OGGETTO: Provvedimento Autorizzatorio Unico Regionale ex art. 27-bis del D. Lgs. 152/2006 e ss.mm.ii. su istanza di modifica gestionale con incremento della categoria di suini da riproduzione Allevamento scrofe Azienda Agricola Polinori Abruzzo S.a.s. Comune Scurcola Marsicana (AQ) - Codice Pratica: 24/0056991
Riscontro nota dpc025 prot. RA/0463170 del 29/11/2024

Provvedimento Autorizzatorio Unico Regionale (PAUR)
(art. 27-bis del D.lgs. 152/2006 e ss.mm.ii.)

Azienda Agricola Polinori Abruzzo S.a.s

Località Scurcola Marsicana (AQ)

DATI PIEZOMETRI

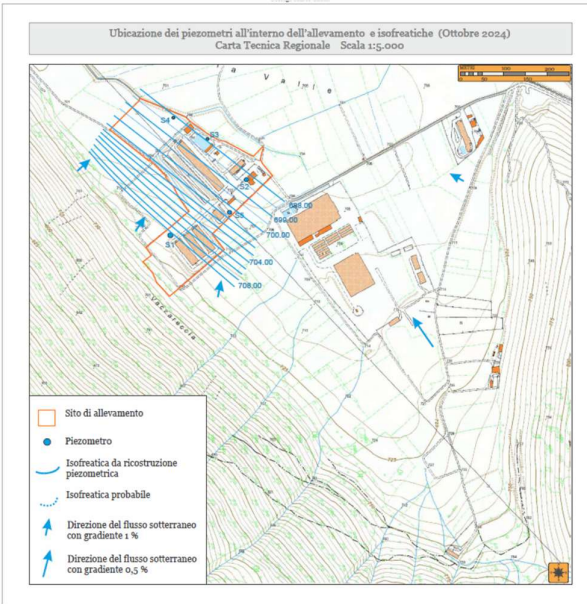
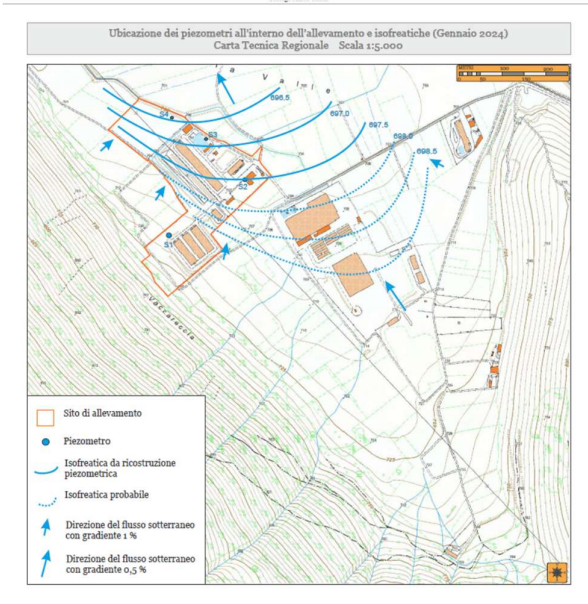
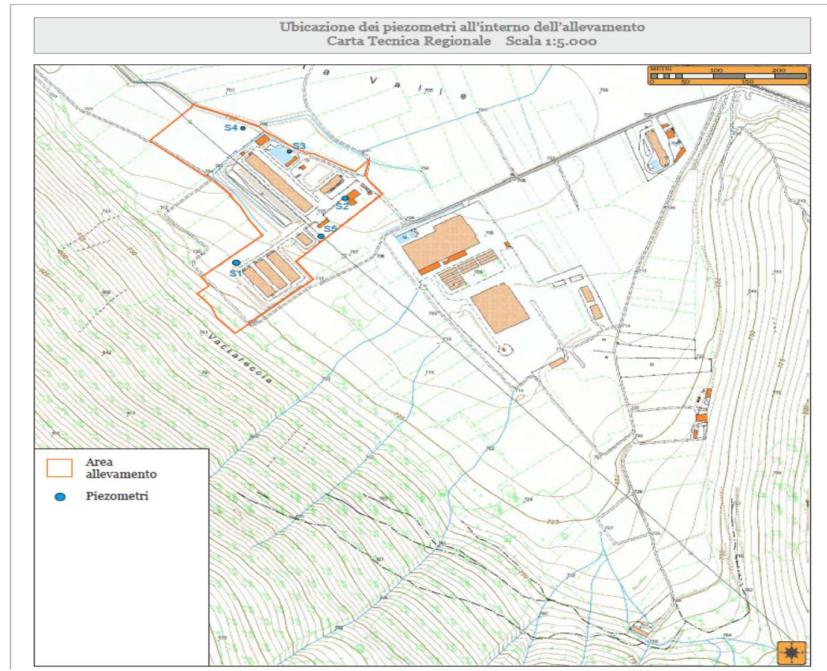
La Società ha pertanto realizzato il nuovo piezometro denominato S5 spinto fino a 25 m di profondità dal p.c. La ricostruzione della superficie piezometrica è stata aggiornata ed integrata mediante l'utilizzo di n. 5 piezometri (compreso il nuovo) ed elaborata con un nuovo rilievo della soggiacenza eseguito in data 18/10/2024; i risultati del monitoraggio della soggiacenza risultano essere opportunamente convertiti in quote espresse in m.s.l.m.m. (vedi sopra tabella riassuntiva).

A tal riguardo si evidenzia che, seppur i piezometri S1 ed S5 hanno mostrato tempi di ricarica differenti dagli S2-S3-S5, sono stati utilizzati ai fini della ricostruzione piezometrica, e pertanto appartenenti alla stessa circolazione idrica sotterranea. Lo studio, a valle degli approfondimenti riconferma un deflusso idrico sotterraneo sub superficiale che si attesta ad una quota di circa 5,00-6,00 m dal p.c. che può scendere, durante il periodo estivo, anche di alcuni metri.

Per quanto sopra riportato, l'ubicazione e la profondità raggiunta ed i risultati risultano essere idonei, pertanto condivisibili.

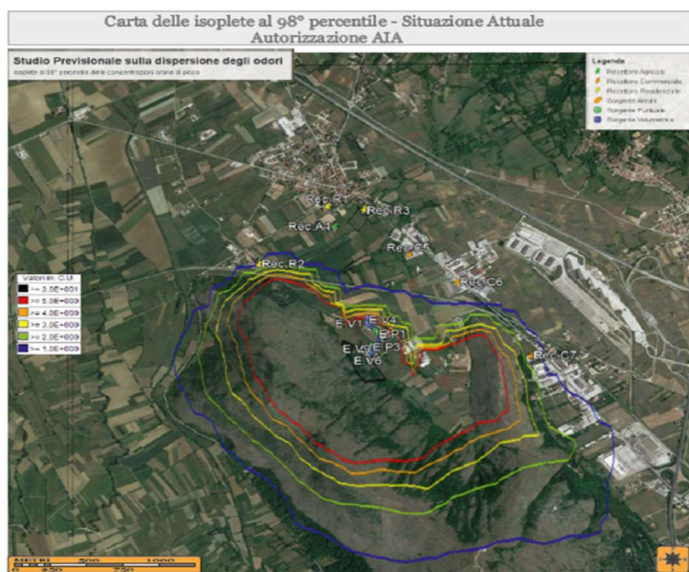
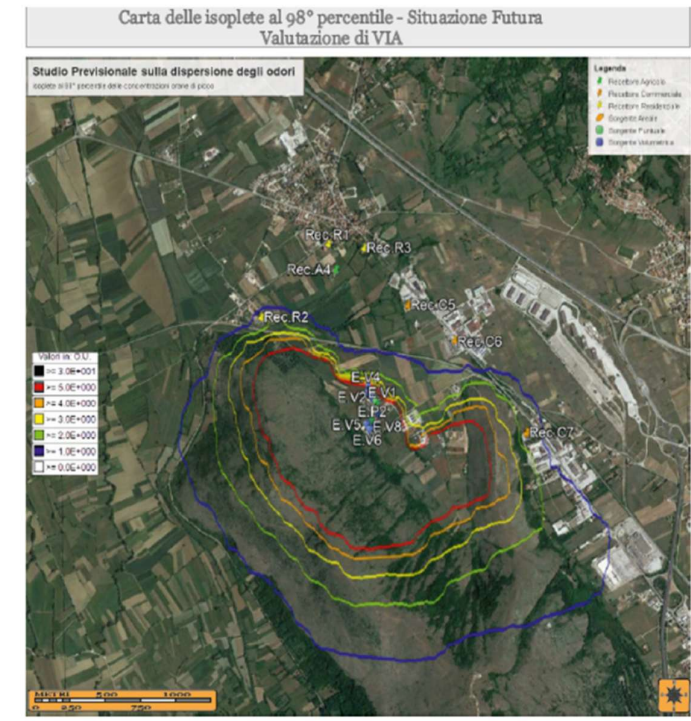
La valutazione di impatto odorigeno presentata è redatta conformemente agli indirizzi di cui al DD 309/2023 e indica il rispetto dei valori soglia indicati dal DD n. 309/2023.

Nell'AIA occorre inserire il QREo che riporti i dati di flusso di massa di odore alle sorgenti utilizzati nello studio. In caso di criticità (esposti della popolazione e/o controlli che evidenzino l'intensificarsi dell'impatto), l'azienda dovrà attuare le misure di prevenzione e mitigazione previste nel Piano di Gestione degli odori e successivamente, qualora le misure di prevenzione non sortissero effetti significativi, dovrà attuare il monitoraggio delle sorgenti, verificando il rispetto del flusso di massa di odore indicato nel QREo, aggiornando lo studio di ricaduta. Nel Piano Gestione presentato dall'azienda è indicato:

Occorre esplicitare che la simulazione della dispersione dovrà essere effettuata a seguito di monitoraggio delle sorgenti, secondo le modalità indicate negli indirizzi ministeriali.

Resta inteso che, nel caso le misure alle sorgenti accertassero il mancato rispetto del flusso di massa così come definito, con ricadute superiori ai valori di accettabilità, l'azienda dovrà attuare le ulteriori misure previste dalle BAT per la riduzione degli odori e ridurre la consistenza dell'allevamento.
